# MEMOIRE EN REPONSE A L'AVIS MRAE

## PROJET ÉOLIEN Parc éolien de Bermont Saint-Amant-sur-Fion (51 300)

**TotalEnergies Renouvelables France**

Figure 1 "Raccordement envisagé sur le poste source de la Chaussée"

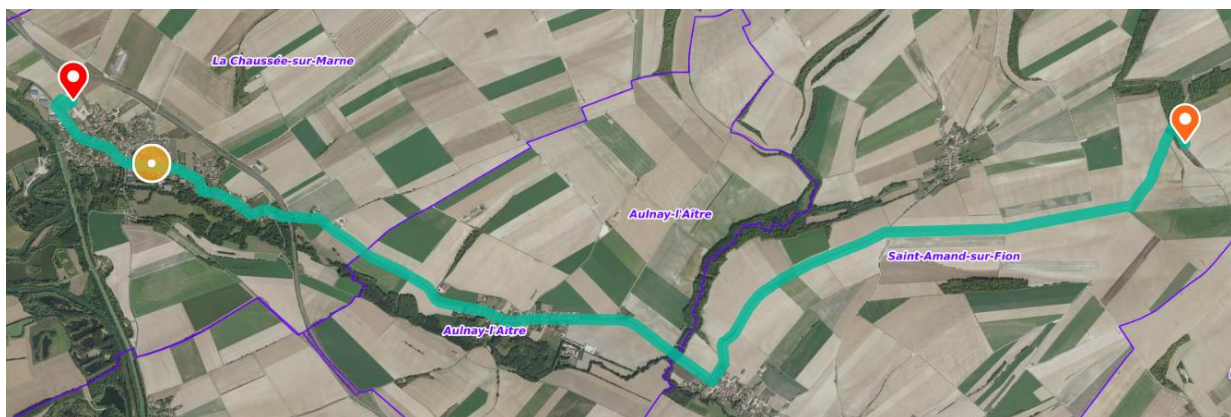
**évaluer les impacts prévisibles de ce raccordement au vu des informations disponibles, en particulier de déterminer si des espaces à enjeux seraient concernés par les travaux de raccordement et si des créations de lignes aériennes seraient nécessaires ;**

**étendre l'étude d'impact au raccordement du projet au réseau électrique afin d'identifier, parmi les solutions possibles de raccordement, laquelle aura le moins d'incidences sur l'environnement.**

L'évacuation de l'électricité produite envisagée sur le poste source de la Chaussée, situé à environ 11,3km à l'Ouest du projet sur la commune de la Chaussée-sur-Marne ou de Marolles situé à environ 16km au Sud du projet sur la commune de Marolle se fera en suivant les accotements routiers. Le raccordement s'effectuera par des lignes enfouies dans le sol le long des routes/chemins publiques.

Tout le linéaire de raccordement sera enterré. La majorité du tracé sera réalisé par des méthodes de type tranchées. Chaque mètre linéaire de tranchée implique une emprise souterraine de 0.5 m<sup>2</sup> et un volume de terre mis en œuvre de 0.5 m<sup>3</sup>. Une partie des tranchées sera commune à plusieurs jonctions. Le câble de raccordement au réseau sera un câble souterrain HTA 20 000 V isolé, installé dans les bas-côtés des voies d'accès existantes du domaine public et privé, posé en tranchée et enfoui dans un lit de sable. Cette tranchée aura une profondeur comprise entre 1 et 1.30 m et une largeur moyenne de 0.50 m. Le fond de la tranchée sera comblé avec du sable dans lequel seront implantés les câbles de raccordement.

Tableau 13 : Avantages et inconvénients de la variante 1 - Source : TotalEnergies |

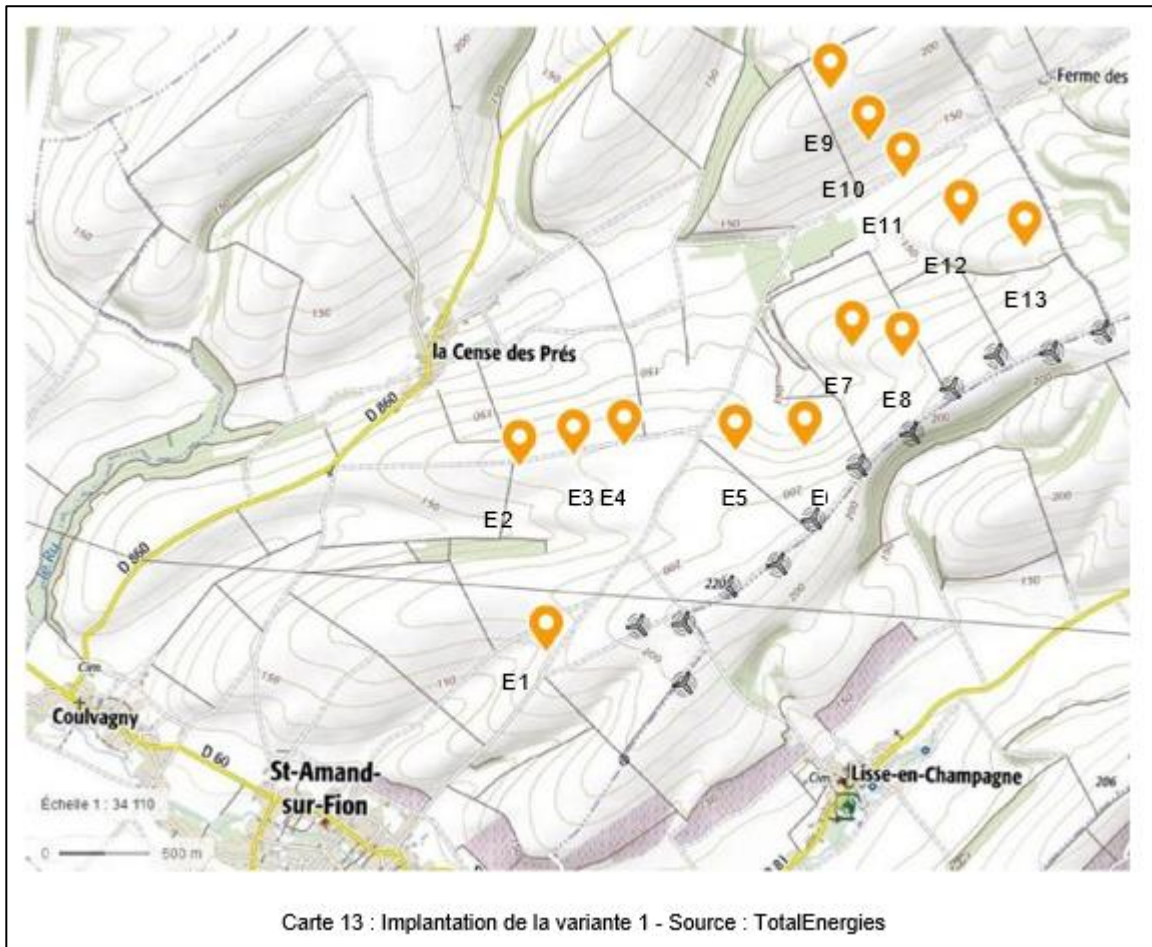
**L'Ae recommande ainsi au pétitionnaire de L'Ae de compléter l'examen des solutions alternatives par une véritable analyse d'autres localisations.**

Comme présenté de la page 68 à la page 73 dans l'étude d'impact, le projet soumis à la MRAE a déjà été sujet à un choix de variante. Dans la présente étude, le projet est présenté en 3 variantes présentant des caractéristiques bien différentes (nombre d'éoliennes, implantation, évitement de zones à enjeux, etc.). Pour chacune des variantes, il est présenté leurs impacts positifs et négatifs.

#### 4.7.1 Variante 1 – "lignes de force" (crête, vallée) dans la continuité du parc de la Côte de Champagne

Carte 76 : Secteur à privilégier pour la création de haies et de bandes enherbées

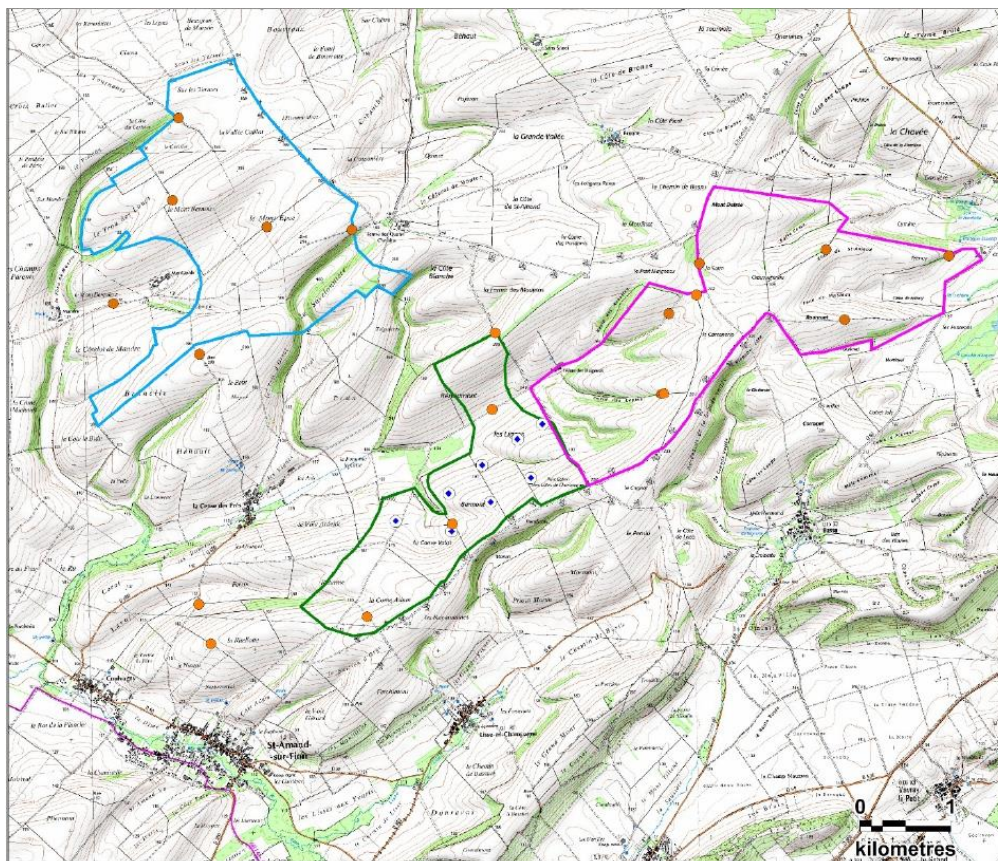
**identifier précisément (localisation, superficie, modalités de gestion) les parcelles qui bénéficieront de plantations de haies et de bandes enherbées dans le secteur à privilégier ;**

Ainsi le bureau d'étude a identifié sur la carte ci-dessous le secteur à privilégier pour la plantation de haies arbustives et la mise en place de bandes enherbées.

A ce stade d'avancement du projet, les parcelles et propriétaires ne sont pas encore identifiés. En effet, fort de ses retours d'expériences sur ses autres projets, TotalEnergies pourra faire appel à une entreprise/association locale pour l'application de cette mesure comprenant : l'identification des terrains et des propriétaires, la formalisation d'une convention assurant le maintien des aménagements durant 15 ans, l'encadrement de l'implantation des aménagements, leur mise en place et le suivi des mesures sur plusieurs années.

Figure 5 Coupe Bien UNESCO / ZIP

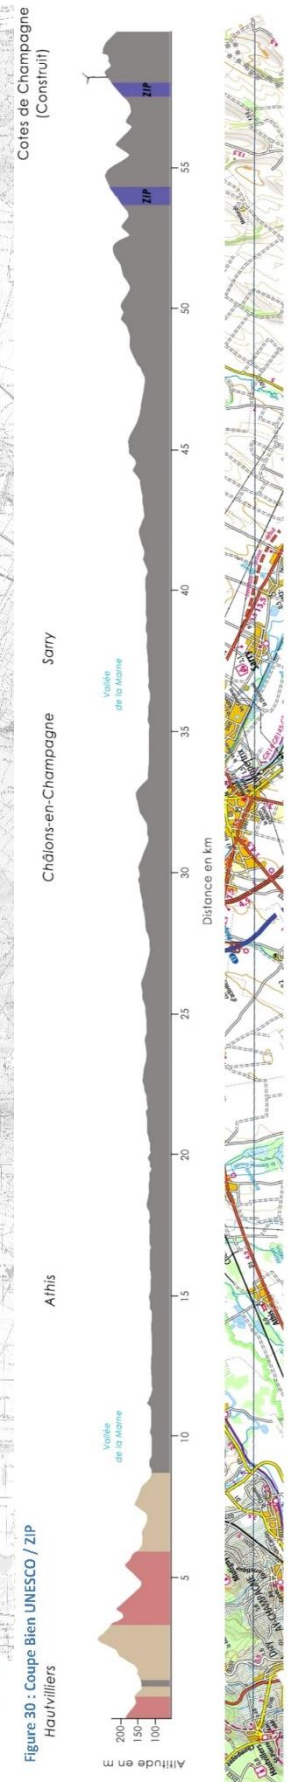
***L'Ae recommande au pétitionnaire de justifier le choix de la zone d'implantation au regard de la Charte éolienne des « Coteaux, Maisons et Caves de Champagne » et rappelle sa recommandation sur la présentation des solutions alternatives, en particulier celles concernant la Zone d'Implantation Potentielle.***

Au niveau du Patrimoine Mondial de l'UNESCO, on peut recenser à 54 km de notre aire d'étude les Coteaux, Maisons et Caves de Champagne. *« Il s'agit des lieux où fut développée la méthode d'élaboration des vins effervescents, grâce à la seconde fermentation en bouteille, depuis ses débuts au XVIIe siècle jusqu'à son industrialisation précoce au XIXe siècle. Le bien se compose de trois ensembles distincts : les vignobles historiques d'Hautvillers, Aÿ et Mareuil-sur-Aÿ, la colline Saint-Nicaise à Reims et l'avenue de Champagne et le Fort Chabrol à Epernay. Ces trois ensembles –soit le bassin d'approvisionnement que forment les coteaux historiques, les unités de production (les caves souterraines) et les espaces de commercialisation (les maisons de Champagne) - reflètent la totalité du processus de production de champagne. Le bien illustre clairement comment cette production a évolué d'une activité artisanale très spécialisée à une entreprise agro-industrielle. »* (Extrait site UNESCO, voir carte page suivante).

Ces éléments patrimoniaux sont insérés soit dans un contexte urbain important soit dans un relief prononcé où les lignes de fuites sont réduites, **aucun impact paysager n'est à attendre.**
